Règlement n° 65 (Feux spéciaux d'avertissement)

Proposition de complément 10 au Règlement n° 65 (Feux spéciaux d'avertissement)

Communication de l'expert de l'Allemagne*

Figure 1, supprimer.

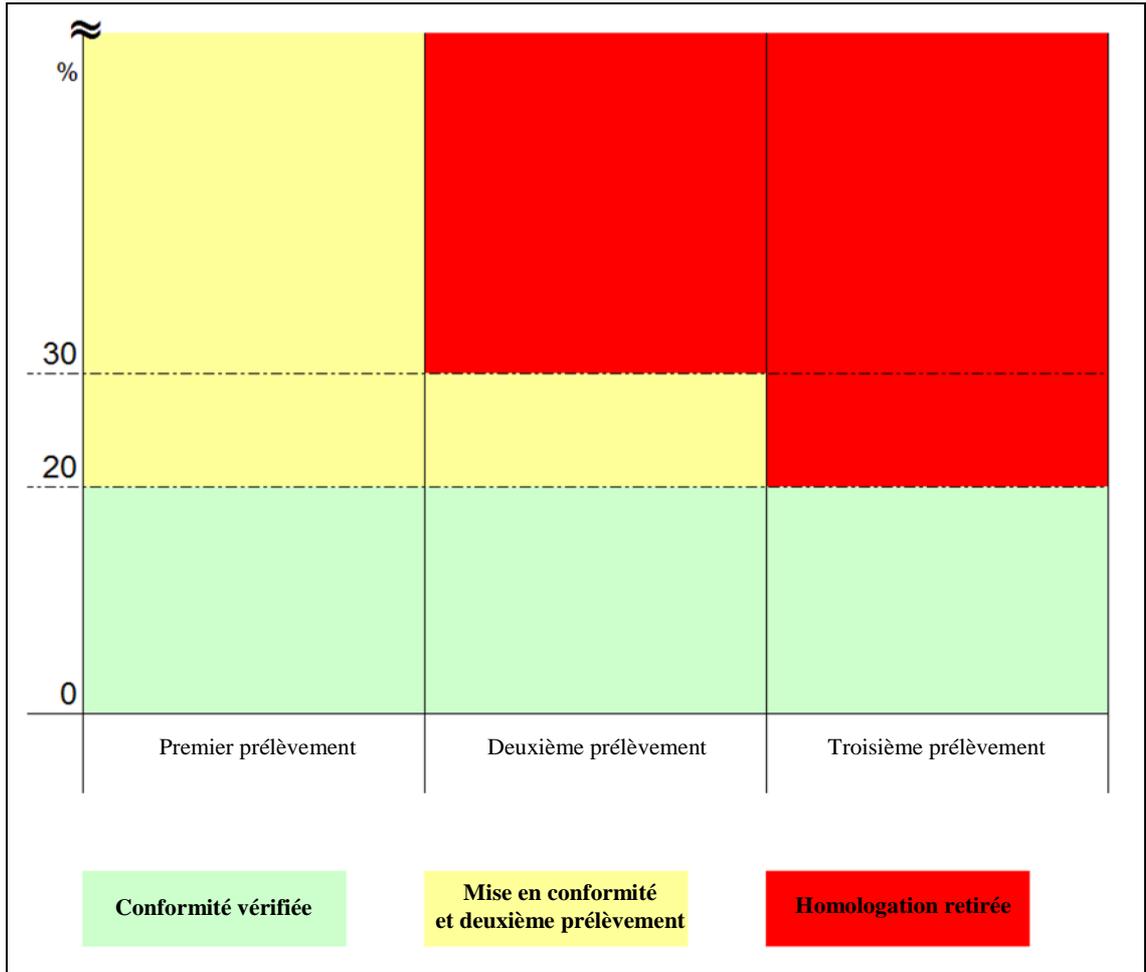
9. La figure 1 actuelle peut donc être supprimée car elle prête à confusion plus qu'elle n'éclaire et la nouvelle description simplifiée la rend superflue.
